ARCIDIACONO PACIFICO, S.NE

0684

Descrizione prestazionale dell'intervento

Foto del rilievo

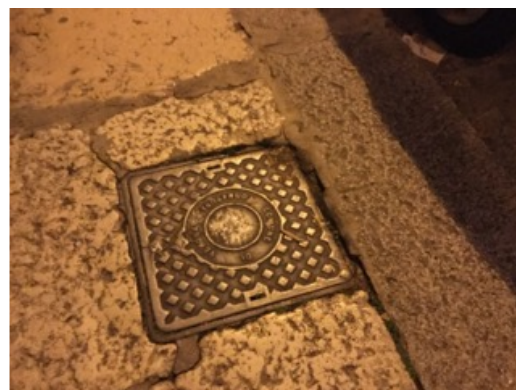
Criticità

Ostacolo dovuto a pozzetto sporgente

Riposizionamento del pozzetto/chiusino in modo da renderlo perfettamente complanare al pavimento.

Stuccare le parti in rilievo per evitare possibili fonti di inciampo o rimodellare la pavimentazione circostante.

Occorre fare una buona rasatura della finitura superficiale per evitare di creare altre criticità sulla pavimentazione per le persone con difficoltà motorie.
